使用済燃料受入れ・貯蔵施設の低レベル廃液処理設備の変更

(蒸発濃縮装置及び固化処理装置の設置に伴う変更内容)

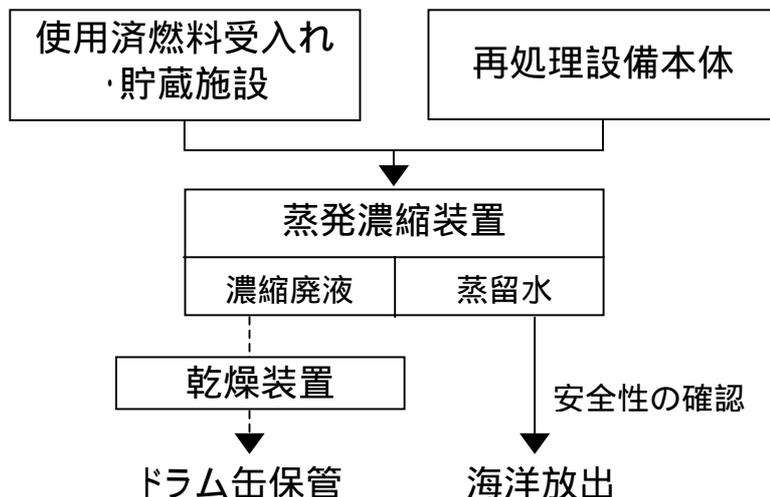
使用済燃料受入れ・貯蔵施設から発生する低レベル廃液と、再処理設備本体から発生する超ウラン核種を含む廃液とを分離処理することにより、超ウラン核種を含む廃棄物の低減を図り、廃棄物管理の運用性向上を図る。
